**CCR-VIA -- COMITATO DI COORDINAMENTO REGIONALE PER LA VALUTAZIONE D'IMPATTO AMBIENTALE**

**Giudizio n° 2794 del 30/05/2017**

**Oggetto** Progetto di un impianto di stoccaggio e recupero rifiuti di imballaggio gestito anche in convenzione COMIECO

**Tipo procedimento** VERIFICA DI ASSOGGETTABILITA' AMBIENTALE ai sensi dell'art. 20 del D.Lgs. N° 152/2006 e ss.mm.ii.

Figura 7 – Stato urbanizzazione e indicazione del numero di abitanti (fonte: opendata.regione.abruzzo.it - (da SPA)

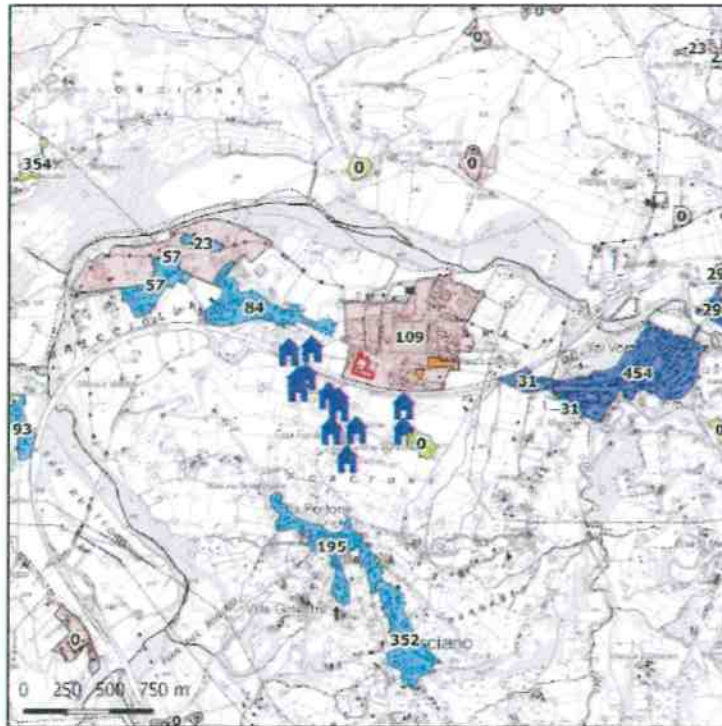
**Distanza da centri e nuclei abitati** sono presenti i seguenti insediamenti residenziali:

- a circa 200 da un insediamento residenziale a tessuto discontinuo;
- a circa 700 m è presente un tessuto residenziale continuo mediamente denso;
- a 350 m è presente un insediamento rado.

**Distanza da case sparse** Le prime case sparse sono presenti a circa 160 m in linea d'aria, in direzione sud-ovest rispetto al sito

**Aree sottoposte a vincolo paesaggistico** - L'impianto ricade in zona B1 nell'ambito fluviale. (nello SPA si afferma che l'attività risulta comunque compatibile con gli usi previsti dal PRP)

Si rimette al CCR-VIA la valutazione del progetto proposto, rilevando in questa sede che l'impianto ricade in zona B1 nell'ambito fluviale ed è posto a circa 200/700 m da centri e nuclei abitati e a circa 160 da case sparse, entrambi criteri penalizzanti ai sensi della LR 45/2007.

Fig. 12 - - Mappa isoconcentrazione PM10 media oraria (da Studio QA allegato allo SPA)

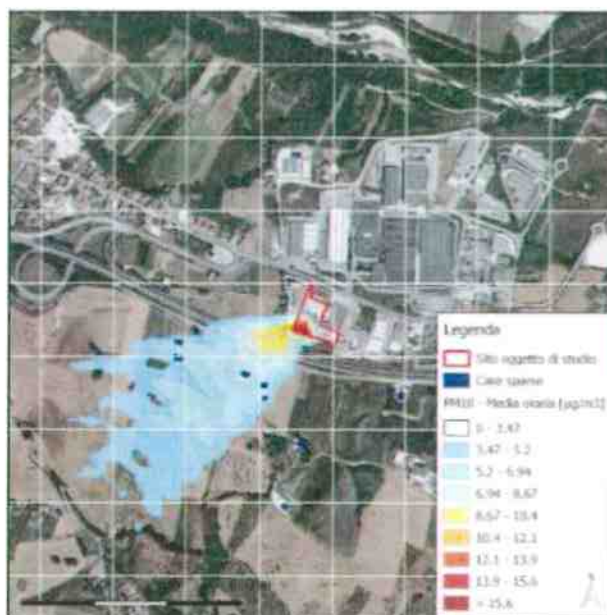
Nello SPA si riferisce che "Le concentrazioni di polveri calcolate evidenziano che non risultano potenzialmente coinvolti i centri e i nuclei abitati presenti nell'intorno dell'impianto; la massima concentrazione infatti è ubicata all'interno del sito in progetto con concentrazioni pari a 18,4 mg/m<sup>3</sup> come valore massimo della media oraria.

All'esterno del perimetro aziendale e sui ricettori più prossimi al sito (case sparse) non si prevede il superamento delle concentrazioni limite previste dal D. Lgs 155/2010.

Si può affermare infatti che all'esterno del dell'impianto ogni effetto dovuto alla diffusione delle polveri è da ritenersi trascurabile. Tale condizione si ottiene applicando le misure di mitigazione previste dal progetto consistenti nel sistema di abbattimento delle polveri sul camino E1.

In sede di autorizzazione definitiva dovranno essere eventualmente approfonditi i codici CER trattati dall'impianto ed il quadro emissivo (convogliato e diffuso).
